Stadt Mainz

Umweltbezogene Informationen und Stellungnahmen

zur Änderung Nr. 45 des Flächennutzungsplanes im Bereich des Bebauungsplanes "Einkaufsquartier südlich der Ludwigsstraße (A 262)"

zum Bebauungsplan "Einkaufsquartier südlich der Ludwigsstraße (A 262)"

Mainzer Netze GmbH: Planskizze MZA, Fuststraße, Ludwigstraße		
	Planwerk: Strom, Telekommunikation (Bestand)	
	Maßstab: 1 : 250	
	Datum: 19.02.2021 Ersteller: u0429100

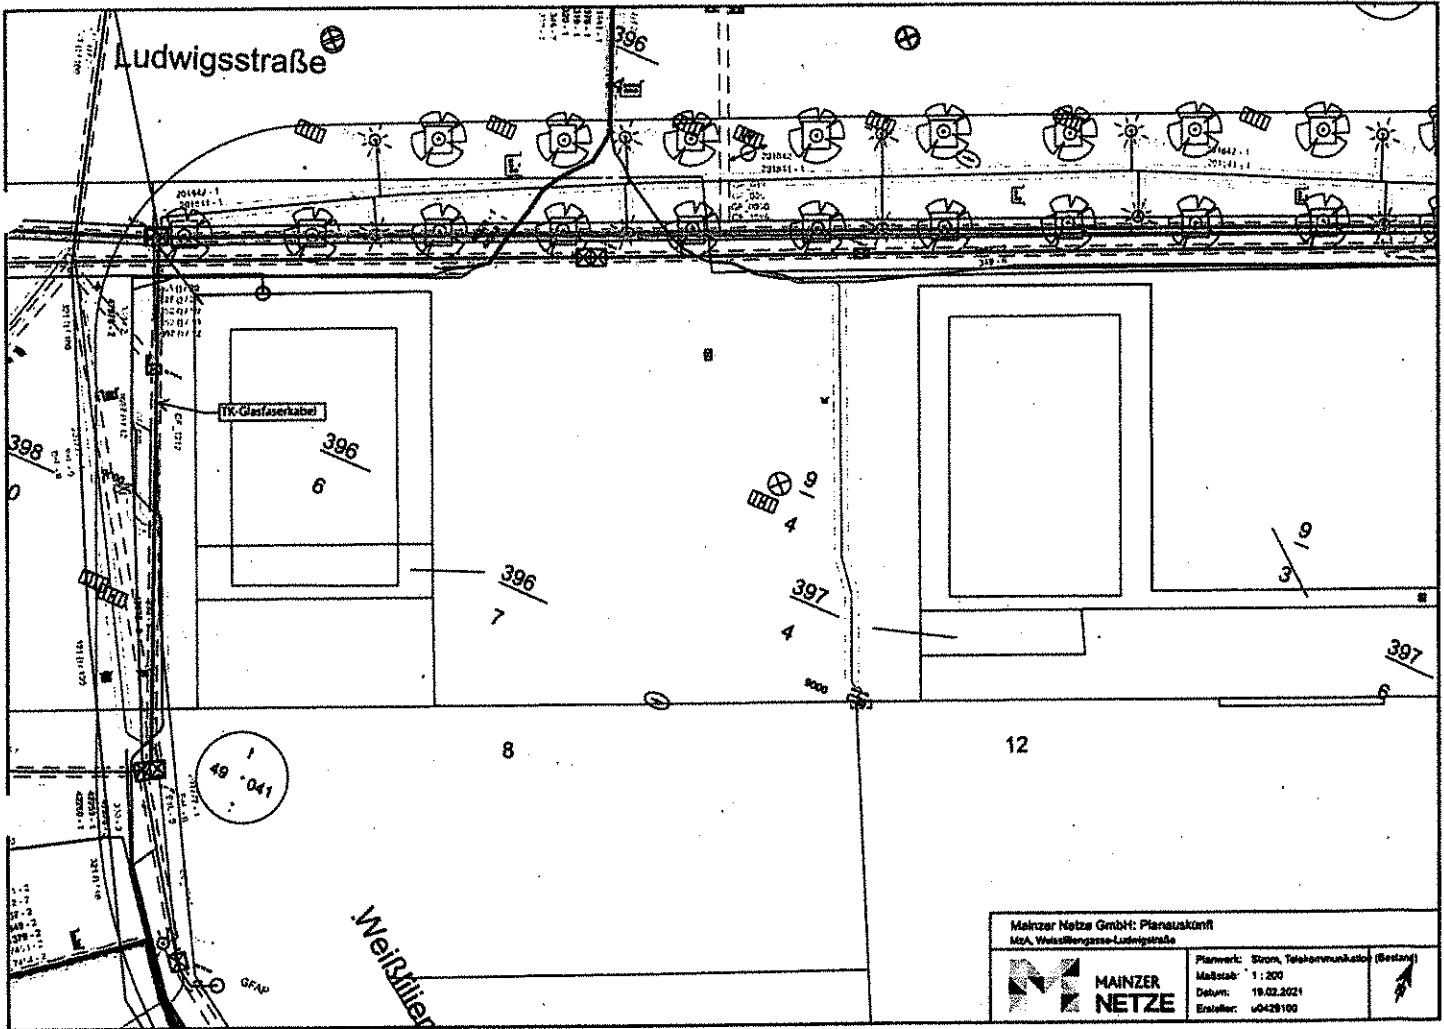
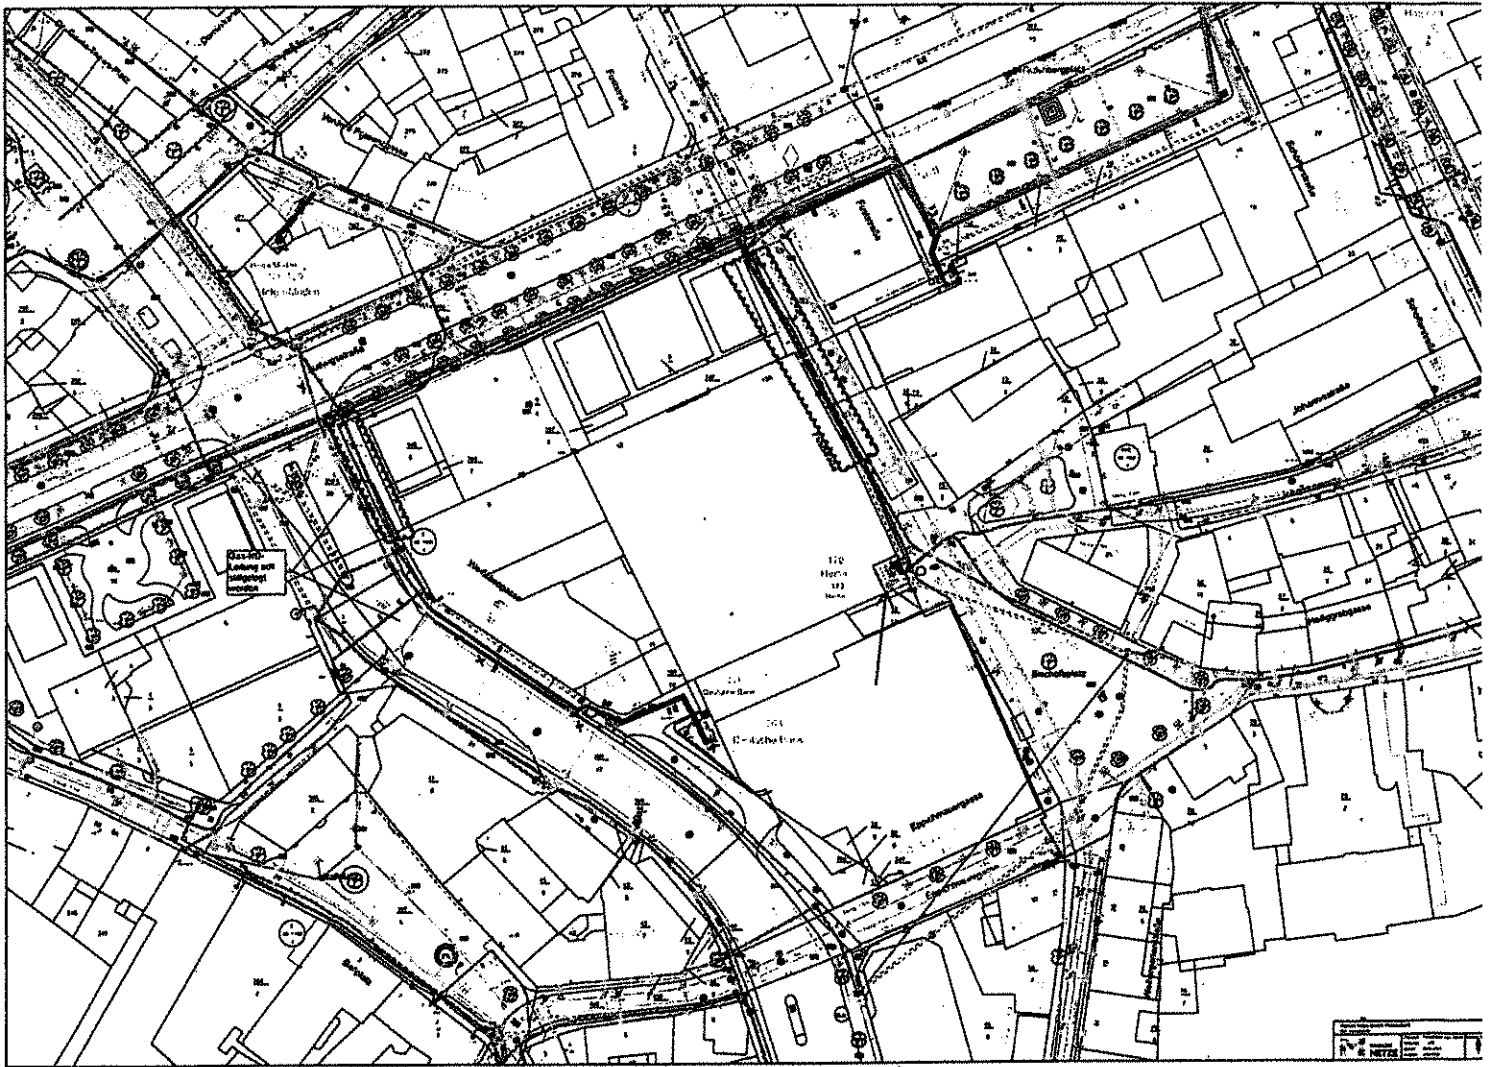
Im Gebiet des B-Plans liegen zwei Trafonetzstationen. Eine davon hat einen kundeneigenen Anteil, der der Versorgung des ehemaligen Karstadt diente. Im neu geplanten Gebäudekomplex sind weiterhin zwei Trafostationen für die Umspannung von Mittel- auf Niederspannung erforderlich. Diese Stationen dienen der Versorgung des Gebäudes, ggf. auch in Form von kundeneigenen Transformatoren, und der Versorgung der umliegenden Bebauung und Absicherung der benachbarten Stationen. Die Stationen sollten wie in der Vergangenheit auf der West- und Ostseite positioniert sein. Eine Auslegung der Stationen kann erst im Lauf der Planungen erfolgen, wenn die Leistungsbedarfe bekannt sind. Die Stationen sind vorzugsweise ebenerdig an den straßenseitigen Grundstücksflächen vorzusehen. Eine einfache Zugänglichkeit muss gegeben sein. Ausreichende Transportwege für die Installation und Austausch der elektrischen Betriebsmittel sind dauerhaft zu gewährleisten.

Frage: Werden die bisher unbeleuchteten Plätze vor der Deutschen Bank und vor dem bisherigen Eingang Karstadt in Zukunft beleuchtet?

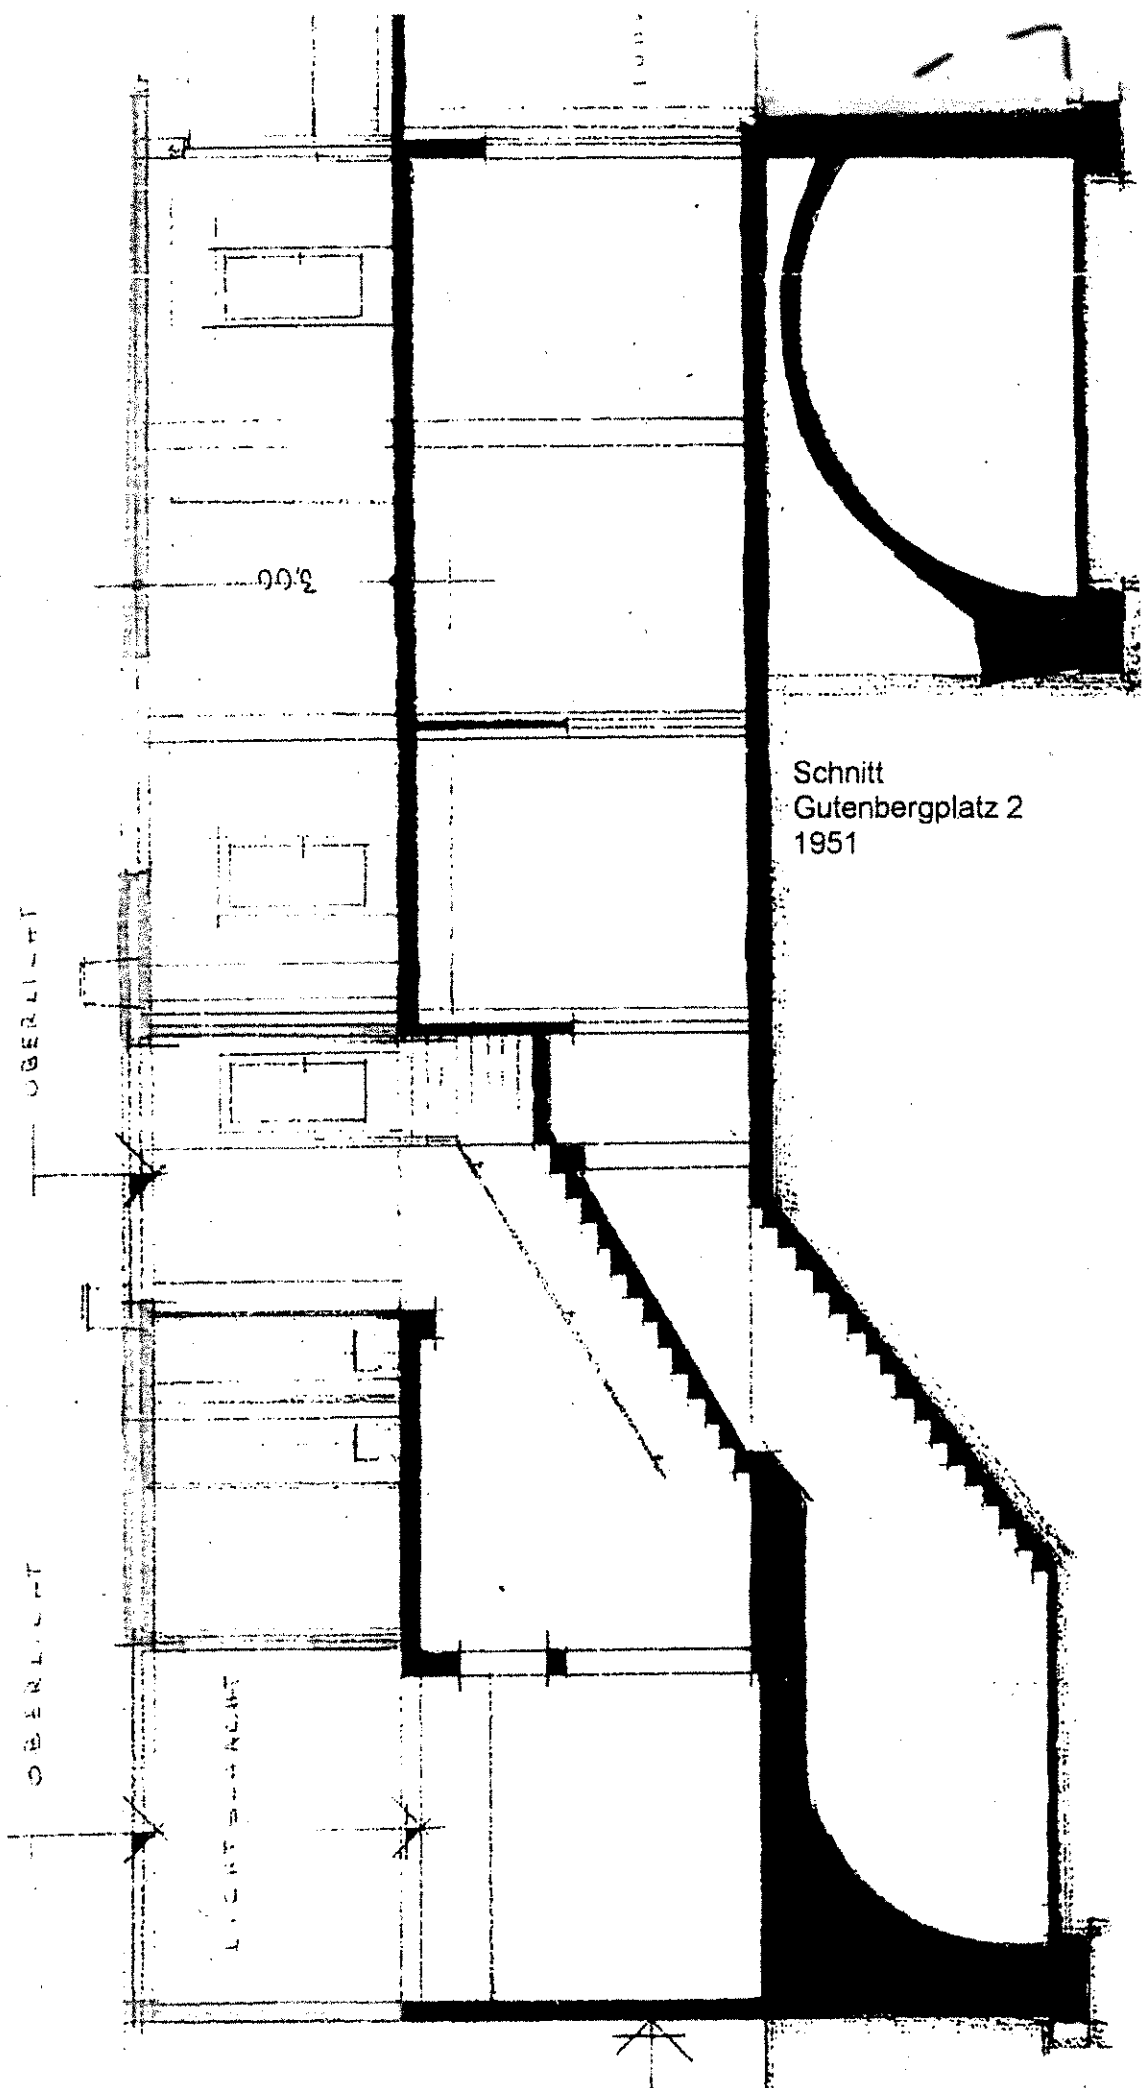
Der Landesbeirat für Denkmalpflege empfahl in einem Schreiben vom 2.3.2012 dem Mainzer Oberbürgermeister, das historische Haus Gutenbergplatz 1 aus seiner atypischen Solitärstellung zu befreien. Deshalb sollte ein Neubau auf dem Anwesen Gutenbergplatz 2 auf den historischen Bau angemessen reagieren. Am 24.10.2012 schloss sich der Stadtrat dieser Empfehlung sinngemäß an, um zu erreichen, dass die Idee der Axialsymmetrie des Platzes zumindest auf seiner Westseite wieder erkennbar wird. Die beigefügte Computersimulation veranschaulicht jeweils in einer Gebäudetiefe von drei Fensterachsen den Platzwestabschluss gemäß dem französischen Konzept.

Die Traufhöhe des ‚Napoleonhauses‘ Gutenbergplatz 1 betrug ab Straßenniveau ursprünglich ca. 15,00 m und die Firsthöhe von dessen Walmdach ca. 17,70 m. Auf eine solche Höhe wollte die damalige Eigentümerin 1970 das Gebäude entsprechend dem historischen Vorbild aufstocken, verzichtete dann aber auf dieses Vorhaben. Auf dem Anwesen Gutenbergplatz 2 soll nunmehr der mit einem Flachdach zu versehenende Baukörper eine Höhe von 17,30 m über der Höhe des Bezugspunkts an der Einmündung Weißliliegasse (90,10 m ü NHN) erhalten. Nach den Lageplänen von 1957 lag das Straßenniveau damals vor dem Haus Gutenbergplatz 2 bei gemittelt 89,10 m ü NN. Daran dürfte sich bis heute kaum etwas geändert haben. Somit betrüge die Höhe des nunmehr geplanten Neubaus ab Straßenniveau ca. 18,40 m. Er wäre also nicht nur deutlich höher als die Traufhöhe des ursprünglichen ‚Napoleonhauses‘, sondern auch

höher als dessen ursprünglich 17,70 m hohe Firstlinie. Demzufolge wäre die Idee der Axialsymmetrie als platzbildprägendes Gestaltungselement somit auch bei Wiederherstellung der ursprünglichen Höhe von Gutenbergplatz 1 nicht mehr erkennbar, zumal für Gutenbergplatz 2 ein Flachdach festgesetzt ist.

Abbildung 14: Grafische Darstellung Flächenbilanzierung (Quelle: Faerber Architekten GbR, Mainz, Planungsstand 17.09.2020).

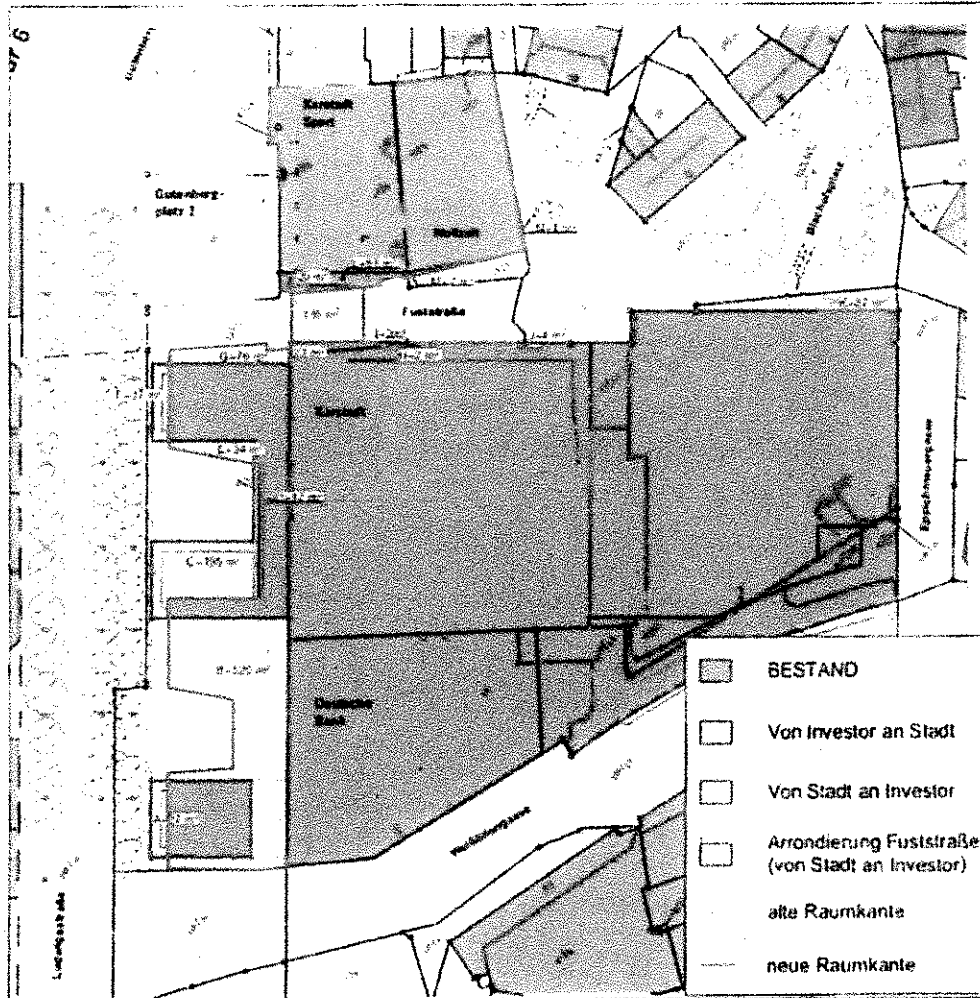
Die Bodenrichtwerte die der Investor erhält sind erheblich höher (der A1 Lage) 8125.0 €/m² versus 3595 €/m² einiger Flächen die die die Stadt erhalten soll.
